# TVOŘÍME ZLÍN

2021

## Seznam projektů

# Boulderová stěna ve Zlínském podchodu

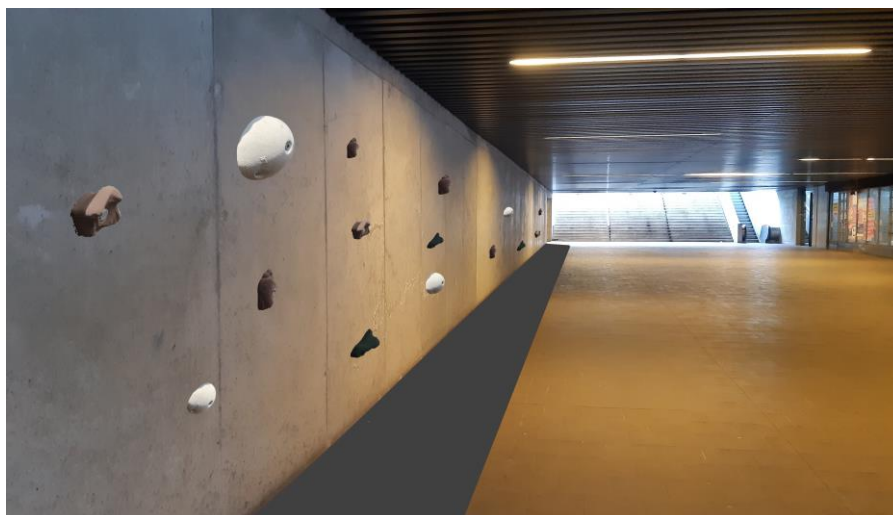
Předložený návrh v podobě integrovaných chytů a žíněnek pro outdoorový bouldering nekoresponduje s hlavní koncepcí realizovaného prostoru podchodu se kterou autor vyhrál veřejnou architektonickou soutěž. Jedná se např. o jednoduchou definici dominantních monolitických ploch a plošných materiálů bez komplikovaných detailů. Takto navržený prostor zároveň navazuje na historické vnímání ploch nám. Práce jako velkoryse řešené centrum s použitím akcentů veřejných budov a „neuchopitelného“ měřítka. Z technického pohledu by se jednalo o invazivní zásah do monolitické stěny (vrtání, hmoždinování, chemické kotvení,...). Přerušila by se slepecká vodící linie stěny. Řešení nemá ani figuru boulderové stěny, které jsou spíše v naklonění a převisích. Případným používáním, by se plocha špinila, tzn. gumování od lezeček a nebo magnésium od rukou.

# Odpočinkové molo na Havlíčkově nábřeží

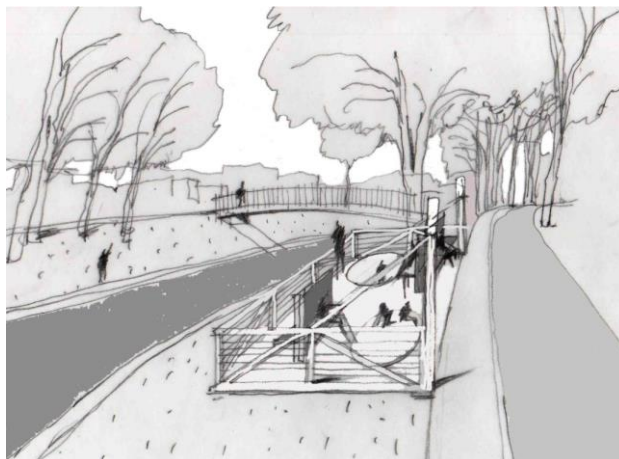
Část návrhu ve zjednodušené grafice bez parametru pravděpodobně zasahuje do pozemků, které nevlastní statutární město Zlín a je v majetku Povodí Moravy s.p. Povodí Moravy si stanovuje i podmínky, za kterých jsou určitá stavební a konstrukční řešení v rádiu řeky možná, Statutární město Zlín již dlouhodobě chystá koncept, který by umožnil občanům Zlína lepší rekreační využití jižních břehů řeky Dřevnice a tím podpořil i větší zapojení jejího koryta do aktivního veřejného prostoru města.
